GLONASS 启用

软件更新，以将 GLONASS 添加至 MATRIX PRO GS 和 AEROSTO 控制台中的非 GLONASS GNSS 接收器

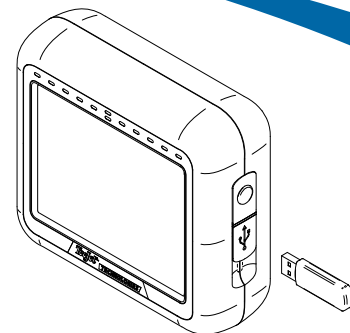
GNSS 天线必须具有 GLONASS 功能。TeeJet 的选配型 RXA-30 天线已经具有 GLONASS 功能，但是，与配有接收器 6 GNSS 接收器的 Matrix Pro GS 控制台一起销售的大多数贴片天线仅有 GPS 功能，必须更换为具有 GLONASS 功能的天线才能接收和应用 GLONASS 观测数据。选配件包括 RXA-30 天线（部件编号 90-02720）和 GLONASS 贴片天线（部件编号 78-50190）。

GNSS 贴片

更换为

GNSS GLONASS 贴片

或

RXA-30
